Keuringsverslag van een elektrische laagspanning- en zeer lage spanningsinstallatie

NIET CONFORM

Datum keuring: 22/09/2023

Controlebezoek van een huishoudelijke installatie volgens (KB 08/09/2019) - AREI Boek 1- 6.5. en 4.2.4.3.

Afbeelding schakel- en verdeelbord:

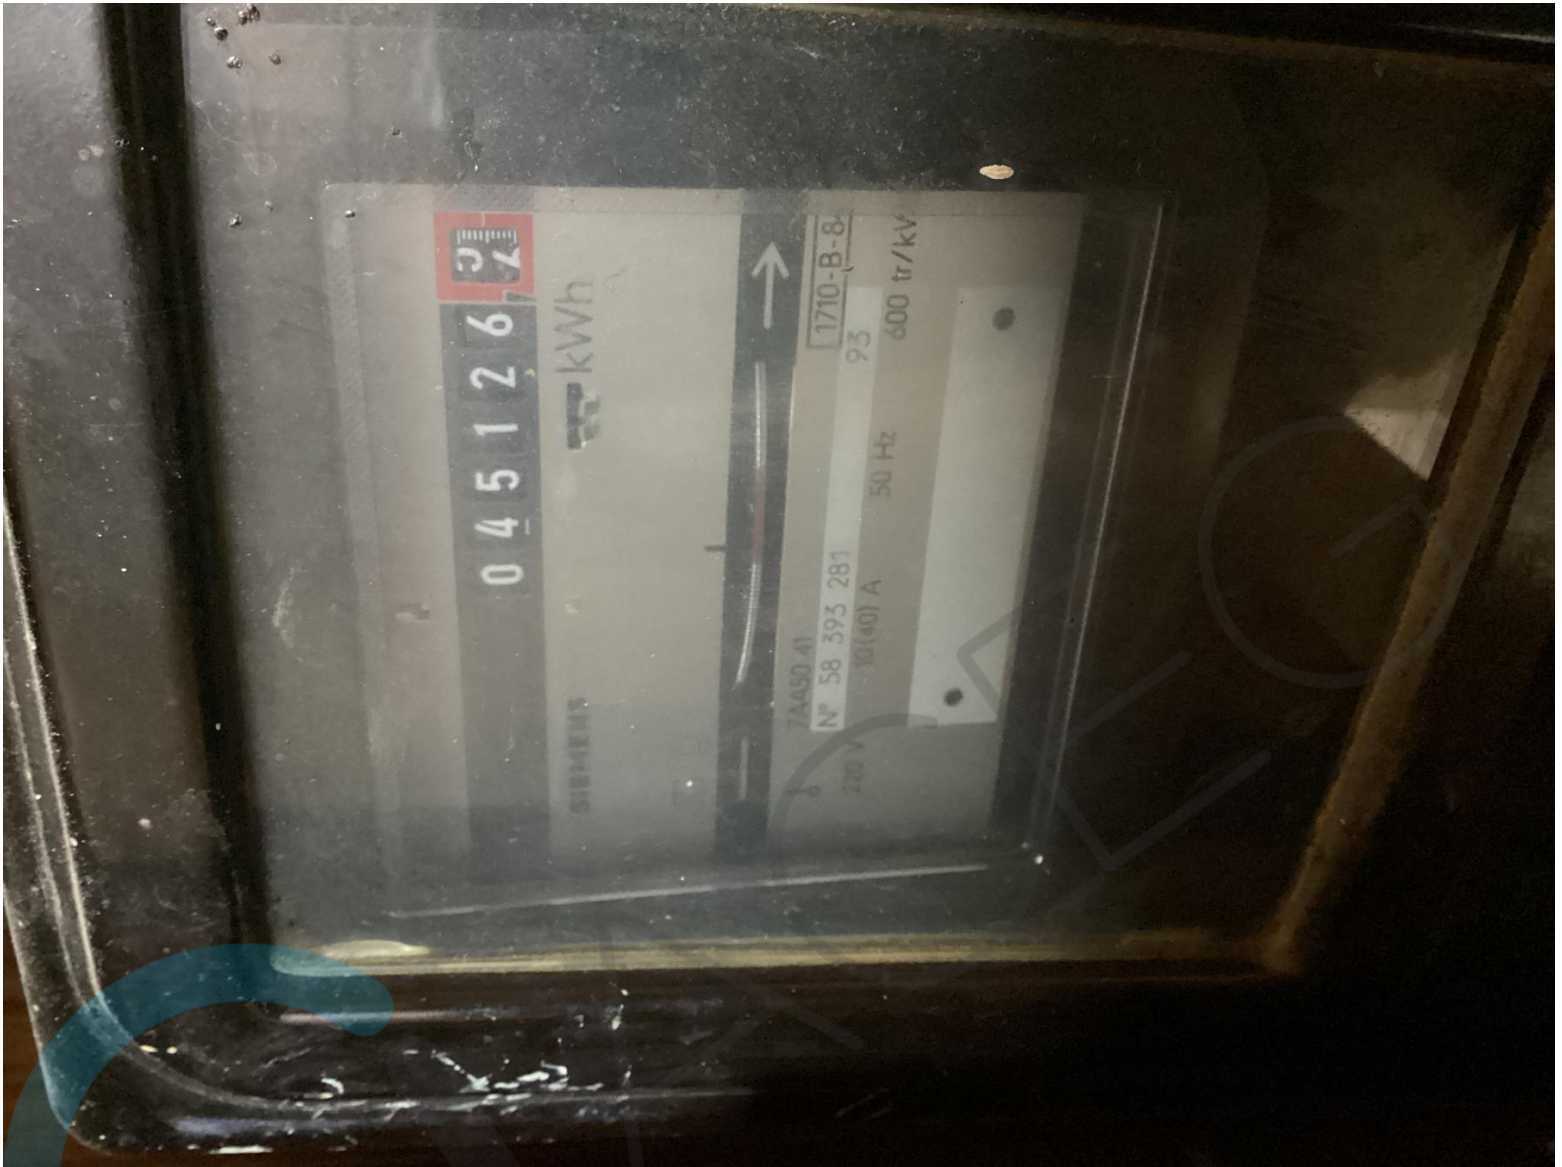
15.01 Het verdeelbord is niet makkelijk toegankelijk. (Boek 1 Onderafdeling 5.3.5.1.C.)

15.09 De genaakbare, naakte onder spanning staande delen zijn onvoldoende afgeschermd. (Boek 1 Afdeling 5.1.4. en 4.2.2.3.)
